DNRM-UA-025-2022

INFORME TÉCNICO No. UA-EVA-015-2022

PROYECTO	“EXTRACCION DE GRAVA DEL RIO CHIRIQUI VIEJO”
CATEGORÍA:	II
PROMOTOR:	ININCO, S.A.
LOCALIZACIÓN:	Corregimiento de Plaza Caisán, distrito de Renacimiento, provincia de Chiriquí.
FECHA DEL INFORME:	16 de mayo de 2022
EVALUADOR:	María De Los Angeles Bajura Banny A. Amaris Delgado

ANEXO N° 1. PLANO DEL PROYECTO CON INFORMACIÓN DEL REGISTRO MINERO.

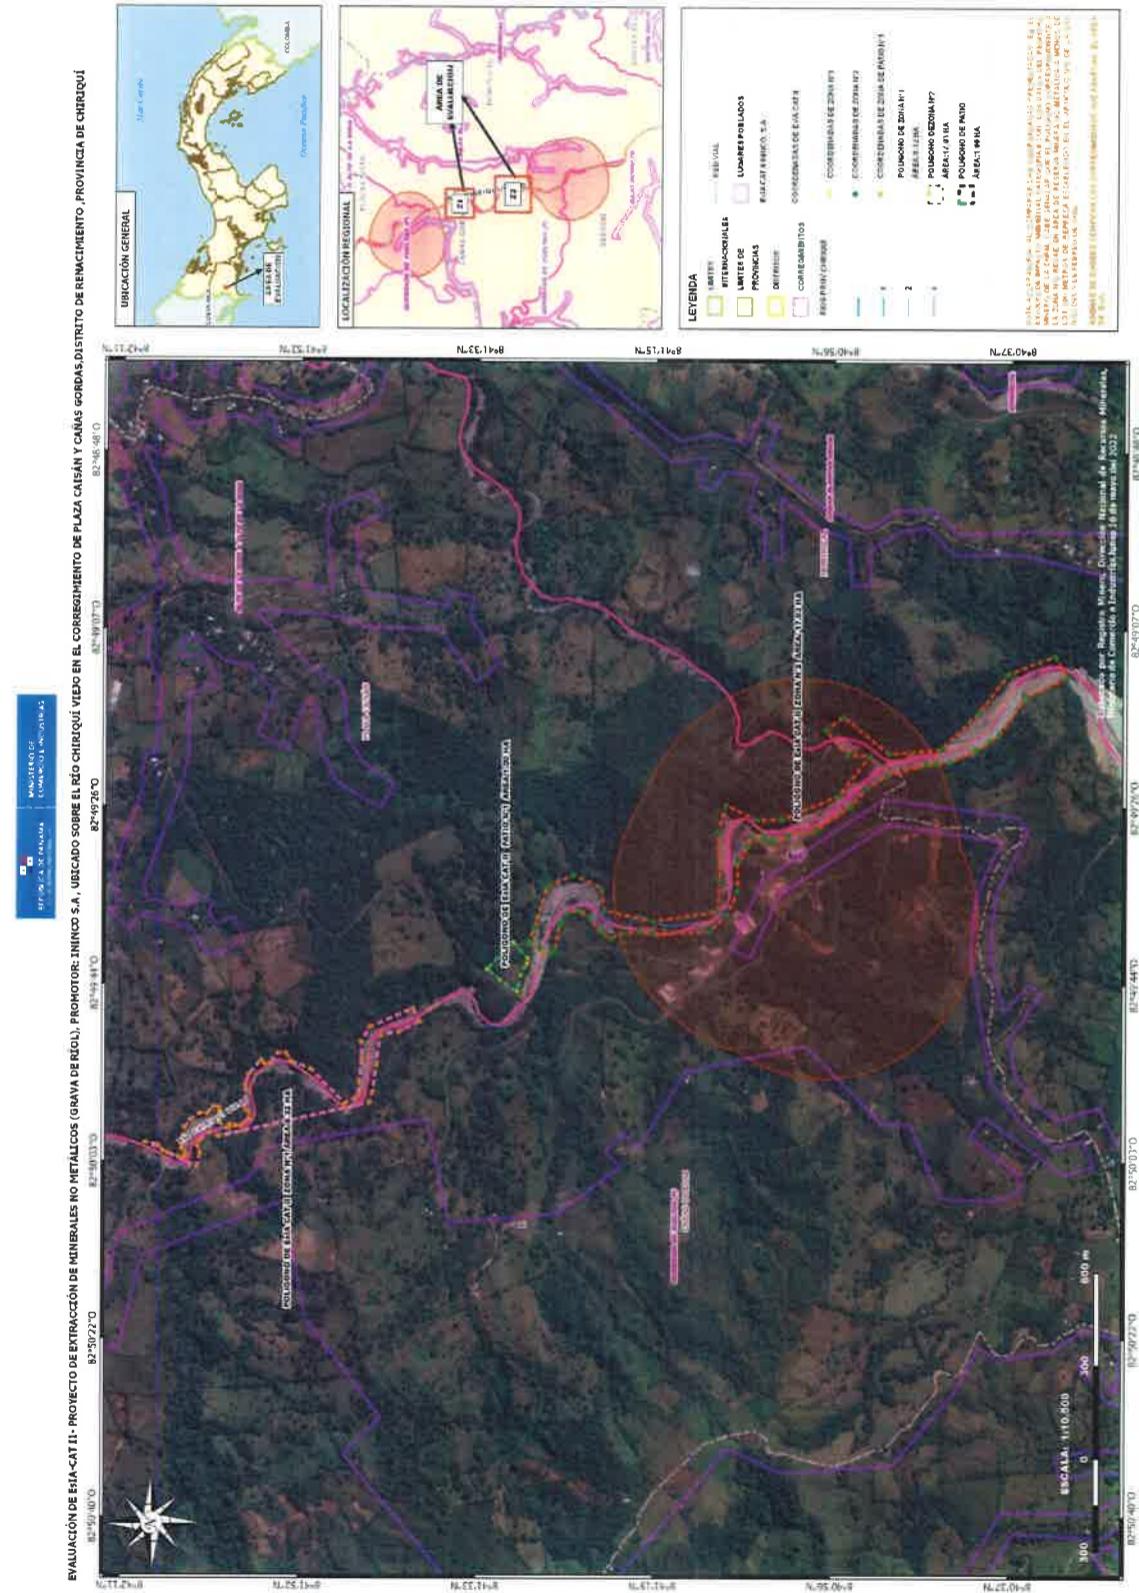
En el Anexo N°1 del presente informe, se encuentra el mapa con la proyección de las coordenadas y la información del Registro Minero de la institución. Se destaca en dicho mapa lo siguiente:

- Al momento de esta revisión la empresa ININCO S.A. no ha ingresado solicitud de extracción de minerales no metálicos destinados para obra pública ante el Ministerio de Comercio e Industrias, en el polígono o área objeto de evaluación de este Estudio de Impacto Ambiental.
- Según el artículo 4 de la Ley No. 109 de 8 de octubre de 1973 (Código de Recursos Minerales), modificada por el artículo 9 de la Ley No. 32 de 9 de febrero de 1996, Gaceta Oficial No. 22,975 de 14 de febrero de 1996 donde señala que no se permite la extracción de minerales a menos de quinientos (500 m) de represas, puentes, carreteras, ferrocarriles, áreas inadjudicables y de playas entre otras. Teniendo esto de referencia, el proyecto mantiene el polígono identificado como Zona 2 dentro de área de reserva.

Sin embargo, según lo establecido en el Código de Recursos Minerales, es potestad de la Dirección Nacional de Recursos Minerales posterior a evaluación técnica de la solicitud, otorgar permisos para la realización de dicha actividad, tal lo indicado en el artículo 9 de la Ley No. 32 de 9 de febrero de 1996 que modifica el artículo 4 de la Ley No. 109 de 8 de octubre de 1973.
